ПАСПОРТ ДОСТУПНОСТИ *с 2*
объекта социальной инфраструктуры (ОСИ)

**муниципального бюджетного общеобразовательного
учреждения средней общеобразовательной школы № 15**

**АКТ ОБСЛЕДОВАНИЯ
объекта социальной инфраструктуры
К ПАСПОРТУ ДОСТУПНОСТИ ОСИ
муниципального бюджетного общеобразовательного
учреждения средней общеобразовательной школы №15**

Схема 1-А
Территории, прилегающие к зданию

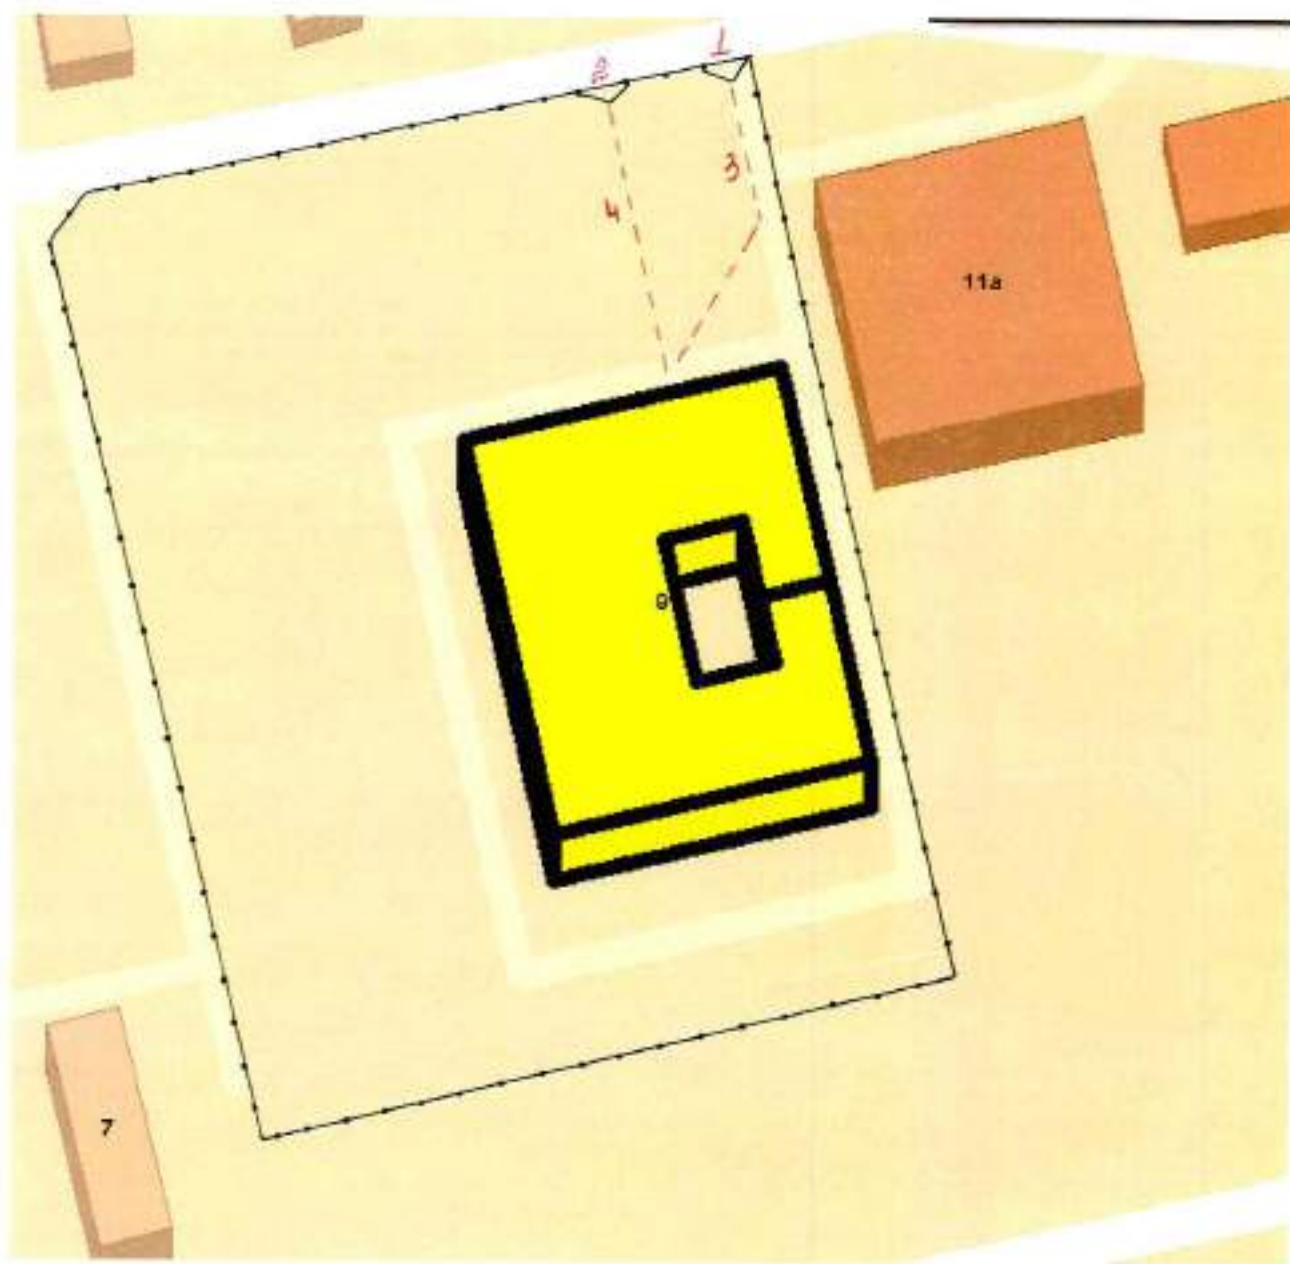
1.1	Вход (входы) на территорию	Есть	№1 №2	№1 №2	Отсутствие информации на входе на территорию – виды информации: визуальная, акустическая, тактильная.	все	Установить автоинформатор на объекте (мнемосхемы, табло, звуковые маяки и т.п.), установить тактильную плитку	Текущий ремонт

1.2	Путь (пути) движения на территории	Есть	№3 №4	№3 №4	Отсутствуют места отдыха; Отсутствует информация на всем пути следования по территории	все	Обеспечить место отдыха, информационную поддержку на всем пути следования МГН	Текущий ремонт

1.3	Автостоянка и парковка	Нет	-	-	Отсутствуют выделенные места для автостоянки и парковки автотранспорта инвалидов на расстоянии не более 50 м., отсутствует разметка мест парковки автотранспорта инвалидов. Отсутствуют вертикальные и горизонтальные знаки, обеспечивающие места парковки автотранспорта инвалидов.	К, О	Выделить места для автостоянки и парковки автотранспорта инвалидов на расстоянии не более 50 м., обеспечить разметкой места парковки автотранспорта инвалидов. Обеспечить вертикальными и горизонтальными знаками, обеспечивающие места парковки автотранспорта	Согласование ДИиЗО Текущий ремонт.

инвалидов.	
	ОБЩИЕ требования к зоне			Отсутствует визуальная, акустическая, тактильная информация (мнемосхемы, табло, звуковые маяки и т.п.). Отсутствуют выделенные места для автостоянки и парковки автотранспорта инвалидов на расстоянии не более 50 м., отсутствует разметка мест парковки автотранспорта инвалидов. Отсутствуют вертикальные и горизонтальные знаки, обеспечивающие места парковки автотранспорта инвалидов.	Все (С, К)	Оборудовать на основании ГОСТ, СП	Текущий ремонт

Наименование структурно-функциональной зоны	Состояние доступности* (к пункту 3.4 Акта обследования ОСИ)	Приложение		Рекомендации по адаптации (вид работы)** к пункту 4.1 Акта обследования ОСИ
		№ на плане	№ фото	
Территория, прилегающая к зданию (участок)	ВНД	Схема 1-А № 1 - 4	№1 - 4	Текущий ремонт

Схема 2-А
Вход (входы) в здание

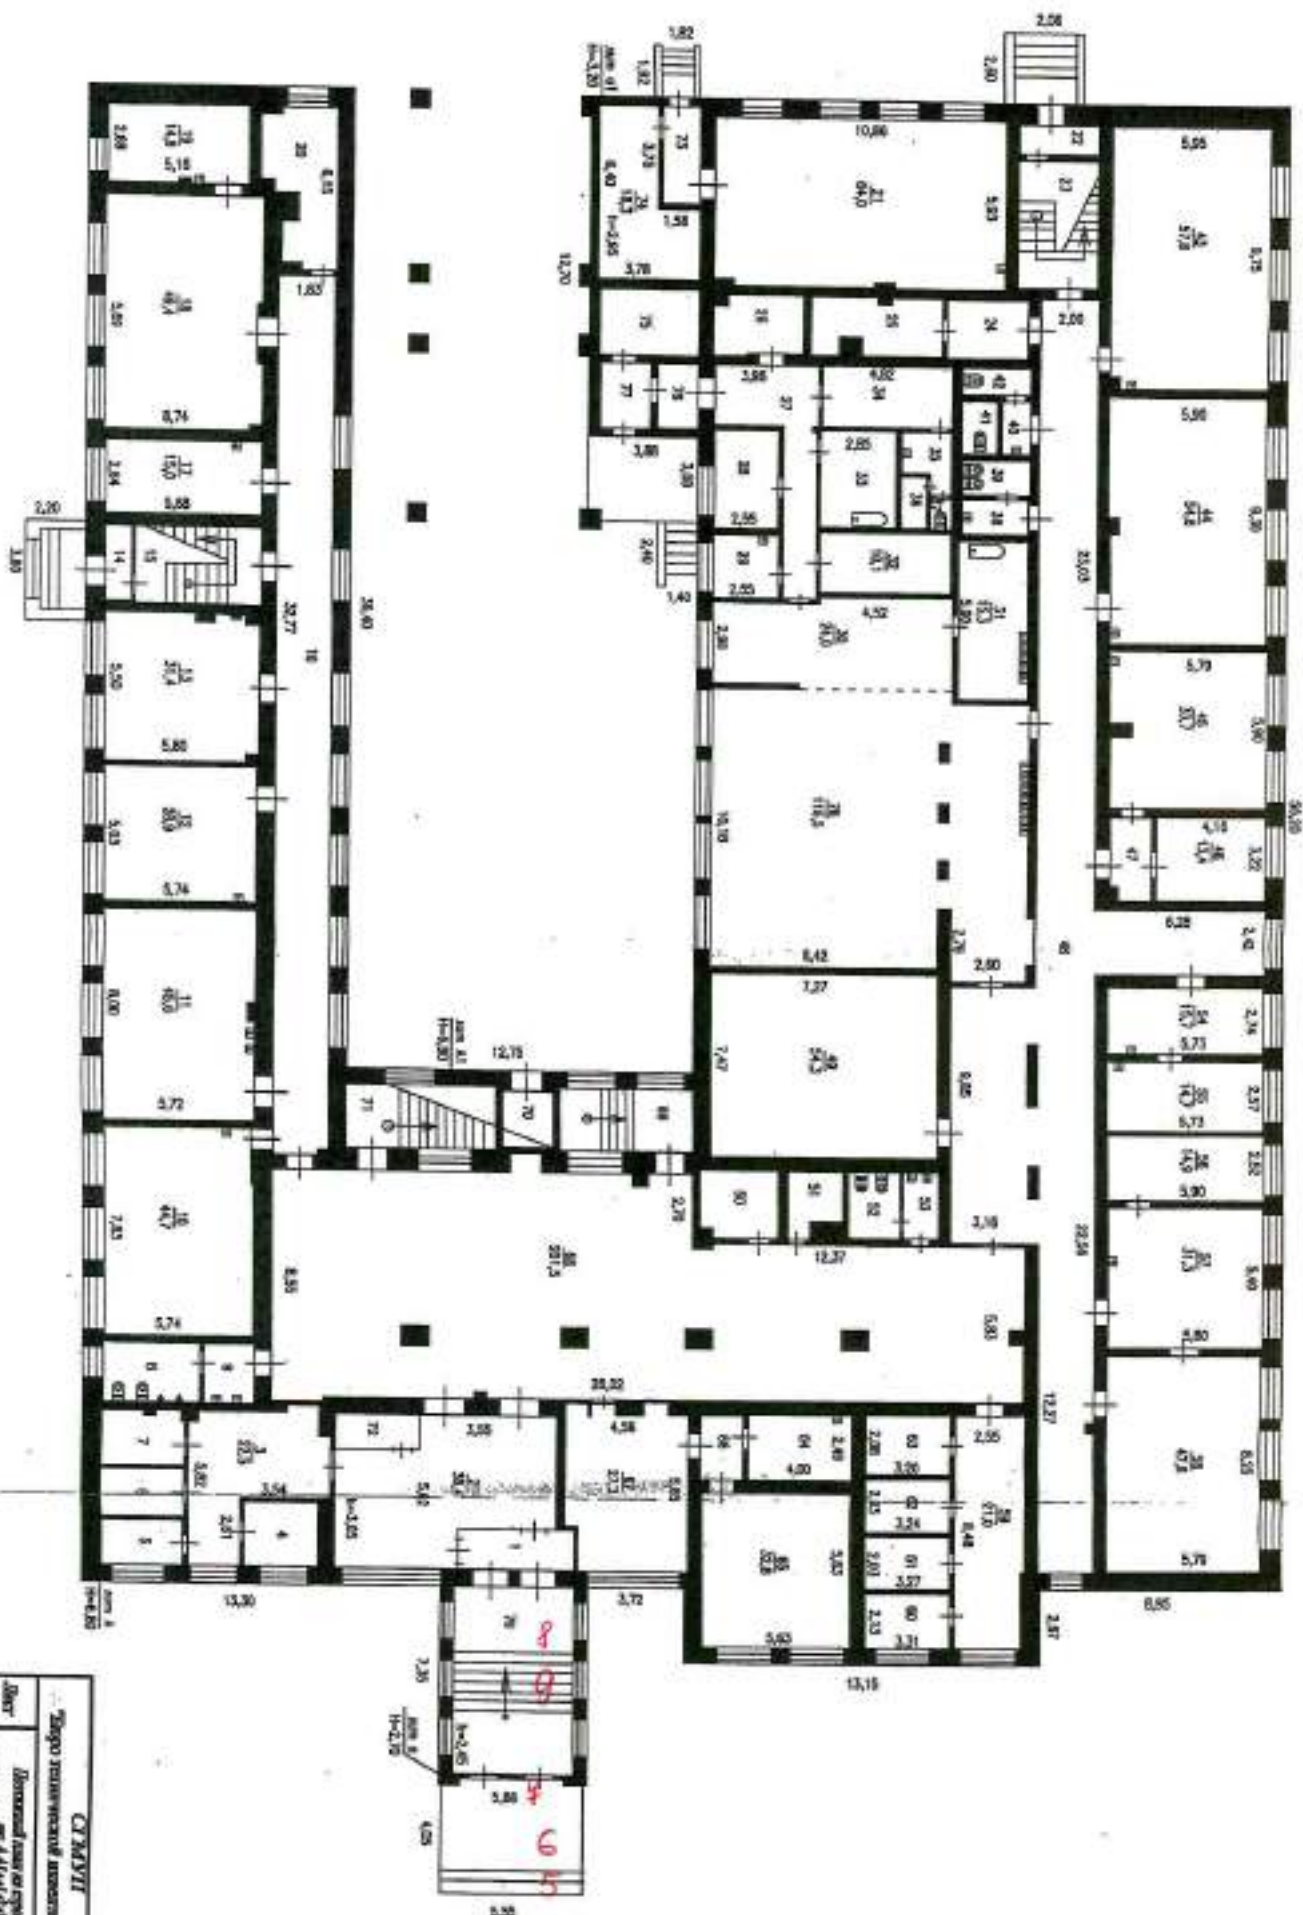
2.1	Лестница (наружная)	Есть	№5	№5	Отсутствует предупредительная тактильная полоса за 0,8 м перед лестничным маршем; Отсутствует контрастное или фактурное выделение первой и последней ступеней лестничного марша; Отсутствует закругление лестничных ступеней радиусом 0,05 м Отсутствует безопасное горизонтальное продолжение поручней, выступающие за лестницу на 30 см; Отсутствует дополнительный поручень на высоте 0,5 м; Отсутствует промежуточный поручень при ширине лестничного марша более 4	О, С, Г, У	Обеспечить предупредительной тактильной полосой за 0,8 м перед лестничным маршем; обеспечить контрастным или фактурным выделением первой и последней ступени лестничного марша. Обеспечить безопасным горизонтальным продолжением поручней, выступающем за лестницу на 30 см. Обеспечить закруглением лестничных ступеней радиусом 0,05 м.	Текущий ремонт

2.4	Входная площадка (перед дверью)	Есть	№6	№ 5	Отсутствует информации об учреждении на входе, Отсутствует кнопка вызова – значимо для всех категорий инвалидов – виды информации: визуальная, акустическая, тактильная Отсутствуют дренажные решетки и водостоки Отсутствует звуковой маяк	Г, К, У, О	Установить информационное табло на основании СП 59.13330.2012 Установить все виды информации: тактильную, визуальную, акустическую; Установить тактильную плитку; Установить дренажные решетки и водостоки; Установить кнопку вызова, маяк	Текущий ремонт

2.5	Дверь (входная)	Есть	№7	№5 №6	Отсутствует фиксатор в положении открыто/закрыто, Отсутствует доводчик с 5-ти секундной задержкой, Отсутствует контрастная маркировка двери, Отсутствуют противоударные полосы. Отсутствует кнопка вызова, звуковой маяк.	С, О, К	Оборудовать фиксаторами полотна двери в положении «открыто/ закрыто»; доводчиками с 5-ти секундной задержкой; противоударные полосы; Выполнить контрастную маркировку двери; заменить дверной блок	Индивидуальное решение с ТСР

2.6	Тамбур	Есть	№8	№6 №7	Отсутствуют дренажные решетки; отсутствуют поручни; Отсутствие информирующих элементов.	С, К	Установка мнемосхемы. Оборудовать поручни.	Индивидуальное решение с ТСР

2.2	Лестница (внутренняя)	Есть	№9	№7	Отсутствует предупредительная тактильная полоса за 0,8 м перед лестничным маршем;	О, С, Г, У	Оборудовать предупредительной тактильной полосой за 0.8 м

Наименование структурно-функциональной зоны	Состояние доступности* (к пункту 3.4 Акта обследования ОСИ)	Приложение		Рекомендации по адаптации (вид работы)** к пункту 4.1 Акта обследования ОСИ
		№ на плане	№ фото	
Вход (входы) в здание	ВНД	Схема 2-А № 5-9	№ 5-7	Текущий ремонт

Схема 3-А Пути движения внутри здания (в т.ч. путей эвакуации)

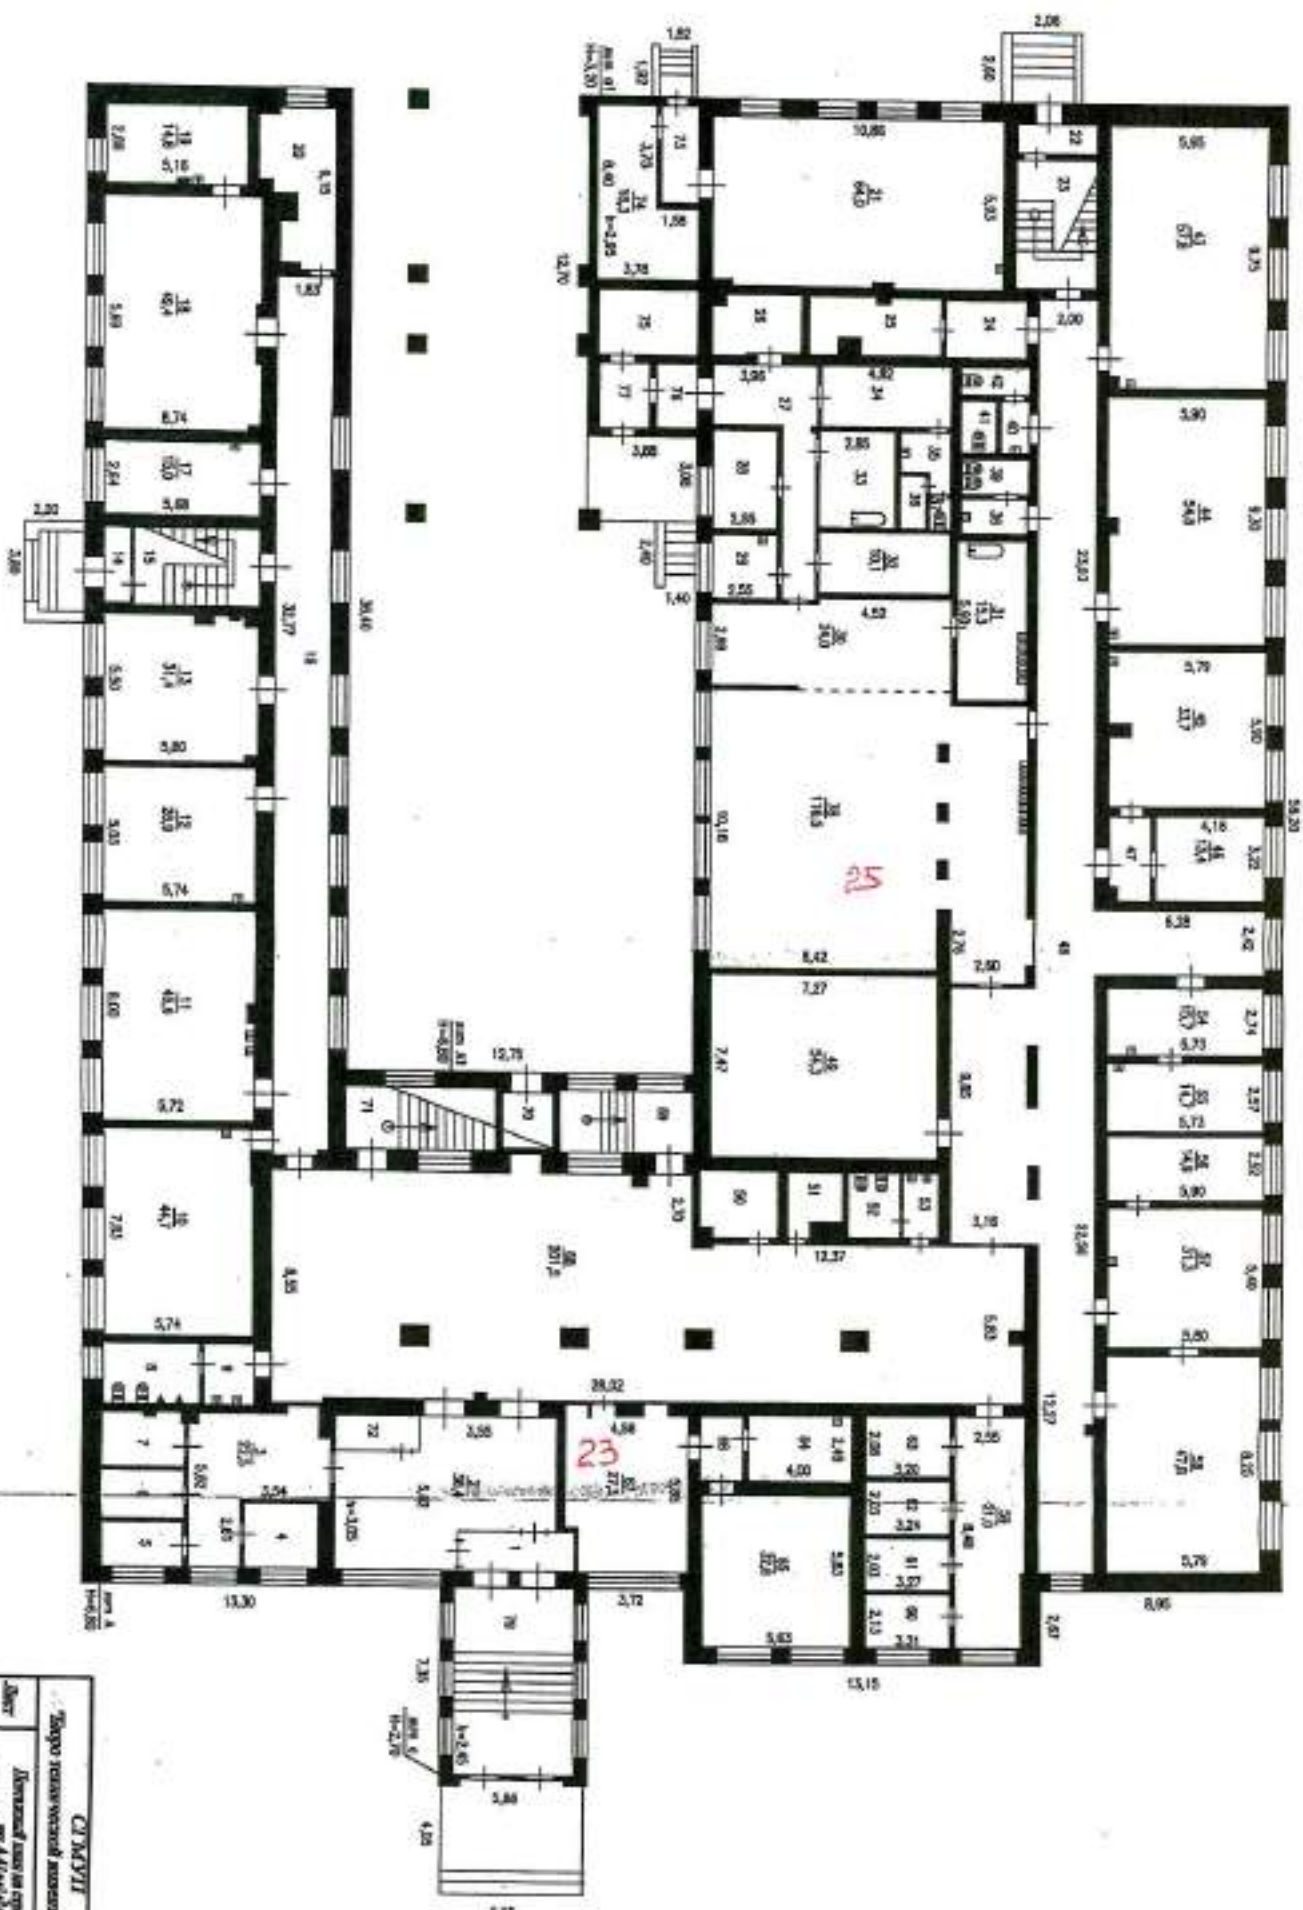
3.1	Коридор (вестибюль)	Есть	№10 №11	№8 №9 №10	Отсутствует тактильная, предупредительная, визуальная информация. Отсутствуют поручни на стенах по пути движения Отсутствуют зоны отдыха на этажах. Колонны по периметру не оборудованы ограничителями	Все	Установить информирующие элементы, тактильные направляющие, поручни на стенах, ограничители по периметру колонн; Оборудовать зону отдыха	Текущий ремонт

3.2	Лестница (внутри здания) в вестибюле	Есть	№12	№11	Отсутствует предупредительная тактильная полоса за 0,8 м перед лестничным маршем; Отсутствует контрастное или фактурное выделение первой и последней ступеней лестничного марша; Отсутствует закругление лестничных ступеней радиусом 0,05 м,	О, С, Г, У	Оборудовать предупредительной тактильной полосой за 0.8 м перед лестничным маршем, выполнить контрастное или фактурное выделение первой и последней ступеней лестничного марша, выполнить безопасное	Текущий ремонт

3.5	Дверь	Есть	№13 №14 №15 №16 №17	№12 №13 №14 №15 №16	Отсутствует фиксатор в положении открыто/закрыто, отсутствует доводчик с 5-ти секундной задержкой, Отсутствует контрастная маркировка двери, Отсутствует предупредительная тактильная полоса за 0,6 м до двери Тактильные таблички обозначающие назначение кабинетов. Отсутствуют тактильные указатели на высоте 1,4-1,75 м.	К, О, С	Установить тактильную плитку, противоударные полосы, установить доводчики, Установить тактильные таблички оборудовать фиксаторы в положении «открыто/закрыто». Обеспечить тактильными указателями на высоте 1,4-1,75 м.	Текущий ремонт

3.6	Пути эвакуации (в т. ч. зоны безопасности)	Есть	№18 №19 №20	№17 №18 №19 №20 №21	Отсутствует поручни на стенах по пути движения.	К, О, С	Оборудовать поручнями на стенах по пути движения.	Текущий ремонт

3.7	Лестница (внутри здания) по путям к эвакуационному выходу	Есть	№21 №22	№22 №23	Отсутствует предупредительная тактильная полоса за 0,8 м перед лестничным маршем; Отсутствует контрастное или фактурное выделение первой и последней ступеней лестничного марша, Отсутствует закругление лестничных ступеней радиусом 0,05 м; Отсутствует безопасное горизонтальное продолжение поручней, выступающие за лестницу на 30 см.; Отсутствует промежуточный поручень; Отсутствует кнопка вызова. Отсутствуют бортики по краям ступеней высотой 0,2 м, на не прилегающих краях ступеней; Отсутствует тактильное обозначение этажей на перилах лестничного марша; отсутствует пандус	С, О, К	Оборудовать предупредительной тактильной полосой за 0.8 м перед лестничным маршем, выполнить контрастное или фактурное выделение первой и последней ступеней лестничного марша, выполнить безопасное горизонтальное продолжение поручней, выступающие за лестницу на 30 см; оборудовать дополнительным поручнем на высоте 0,5 м; сделать закругление лестничных маршей; бортиками по краям ступеней высотой 0,2 м, на не прилегающих краях ступеней; тактильное обозначение этажей на перилах лестничного марша; барьеры и ограждения под маршем открытой лестницы; установить пандус.	Капитальный ремонт-

Наименование структурно-функциональной зоны	Состояние доступности* (к пункту 3.4 Акта обследования ОСИ)	Приложение		Рекомендации по адаптации (вид работы)** к пункту 4.1 Акта обследования ОСИ
		№ на плане	№ фото	
Пути (путей) движения внутри здания (в т. ч. путей эвакуации)	ВНД	Схема 3-А № 10-17 Схема 3-Б № 18-22	№ 8 - 23	Капитальный ремонт

Зоны целевого назначения здания (целевого посещения объекта)

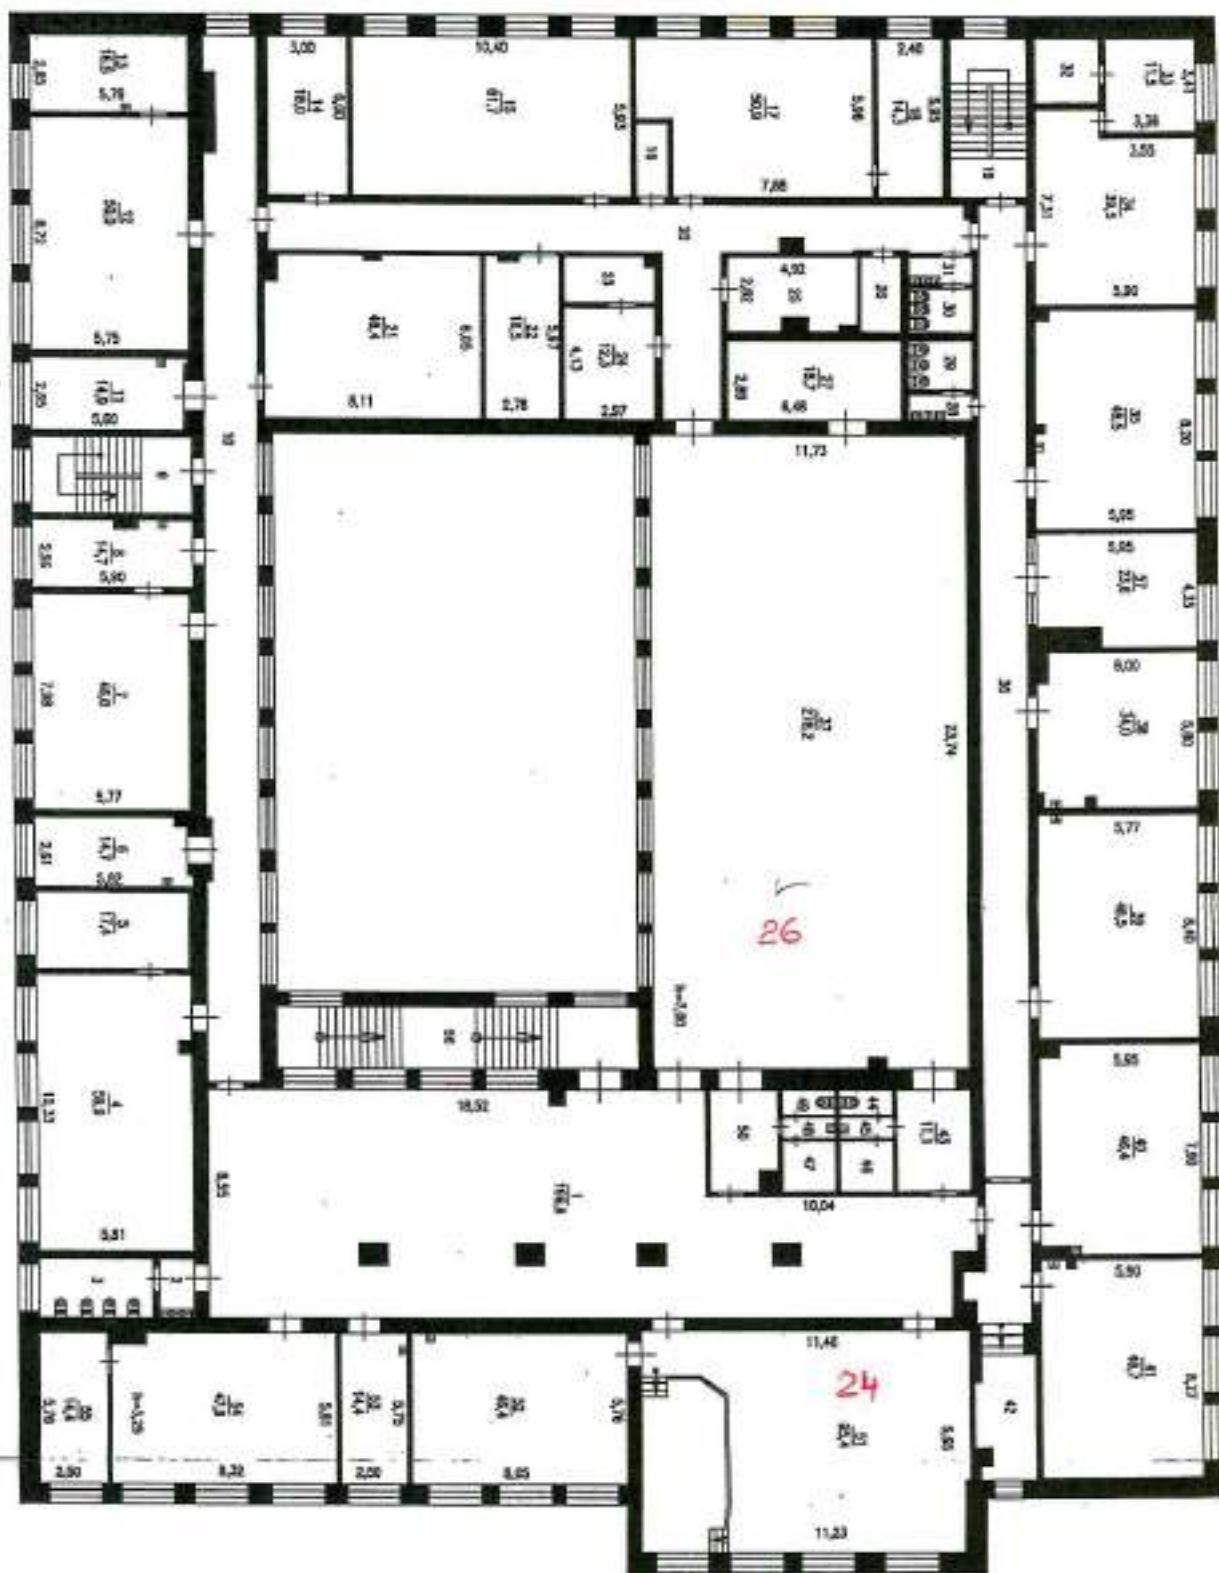
4.1	Кабинетная форма обслуживания	Да	№23	№24 №25	Дверные проемы не соответствуют по ширине, ширина дверей менее 0,9 м.; наличие порогов, Отсутствуют тактильные таблички обозначения, о назначении кабинета Отсутствуют фиксаторы в положении закрыто/открыто	К	Заменить дверные блоки, убрать пороги	Текущий ремонт

4.2	Зальная форма обслуживания	Да	№24 №25 №26	№26 №27 №28	Отсутствуют рифленая и/или контрастно окрашенная поверхность, отсутствует тактильная полоса за 0,6 м перед дверным проемом, отсутствуют противоударные полосы, отсутствуют фиксаторы в положении «открыто/закрыто», отсутствуют доводчики с 5-ти секундной задержкой, отсутствуют тактильные указатели на высоте 1,4-1,75 м	Все	Установить тактильные полосы, Заменить дверные блоки, убрать пороги,	Текущий ремонт

4.3	Прилавочная форма обслуживания	Нет	-	-	-	-	-	-
4.5	Кабина индивидуально го обслуживания	Нет	-	-	-	-	-	-
	ОБЩИЕ требования к зоне				Отсутствуют рифленая и/или контрастно окрашенная поверхность, отсутствует тактильная полоса за 0,6 м перед дверным проемом, отсутствуют противоударные полосы, отсутствуют фиксаторы в положении «открыто/закрыто», отсутствуют доводчики с 5-ти секундной задержкой, отсутствуют тактильные указатели на высоте 1,4-1,75 м, Отсутствуют поручни на стенах по пути движения Дверные проемы не соответствуют по ширине, ширина дверей менее 0,9 м.; наличие порогов, Отсутствуют тактильные таблички об обозначении о назначении кабинета	К, С	Установить тактильные полосы, противоударные полосы, фиксаторы, доводчики, тактильные указатели, поручни на стенах по пути движения, заменить дверной блок	Текущий ремонт

Наименование структурно-функциональной зоны	Состояние доступности* (к пункту 3.4 Акта обследования ОСИ)	Приложение		Рекомендации по адаптации (вид работы)** к пункту 4.1 Акта обследования ОСИ
		№ на плане	№ фото	
Зоны целевого назначения здания (целевого посещения объекта) зона обслуживания инвалидов	ВНД	Схема 4-А № 23, 25 Схема 4-Б № 24, 26	№ 24-28	Индивидуальное решение с ТСР
